**Avis de la Mission régionale d'autorité environnementale
de la région Nouvelle-Aquitaine
sur le projet de mise en compatibilité du plan local d'urbanisme
d'Aubusson (Creuse) par déclaration de projet relatif
à une centrale photovoltaïque**

n°MRAe 2019ANA9

dossier PP-2018-7425

Porteur de la procédure : Communauté de communes Creuse Grand Sud

Règlement graphique du PLU (Source : dossier de mise en compatibilité)

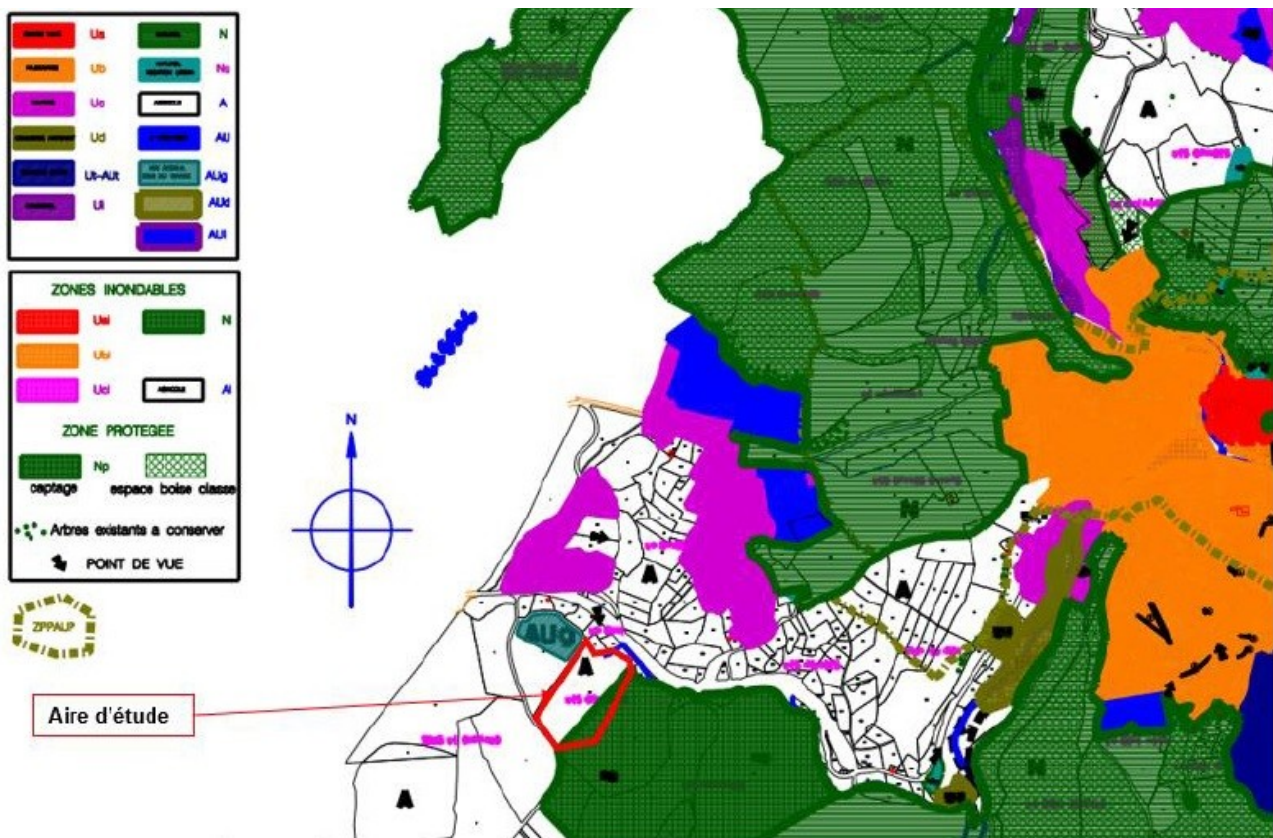
La zone naturelle protégée Np correspond à une unité paysagère homogène – du Bois de la Villatte – et intègre partiellement le périmètre de protection rapprochée du captage de la Villatte.

Le projet de centrale photovoltaïque intersecte moins d'un hectare de cette zone Np qui couvre 35 hectares. Dès lors, la Mission Régionale d'Autorité environnementale (MRAe) considère que l'évolution du règlement autorisant les parcs photovoltaïques sur l'ensemble de cette zone Np n'est pas proportionnée aux besoins. Dans le dossier présenté, les enjeux environnementaux forts liés à la zone Np ne sont par ailleurs pas étudiés dans leur globalité. Les incidences potentielles de la mise en compatibilité sont donc insuffisamment analysées.

La MRAe recommande donc de créer un sous-secteur au sein de la zone Np, limité à l'emprise du projet de centrale photovoltaïque, et de restreindre l'élargissement des constructions et aménagements autorisés à ce sous-secteur. L'analyse des incidences environnementales devrait alors se limiter à celle présentée dans le dossier, c'est-à-dire l'emprise du projet de centrale photovoltaïque.
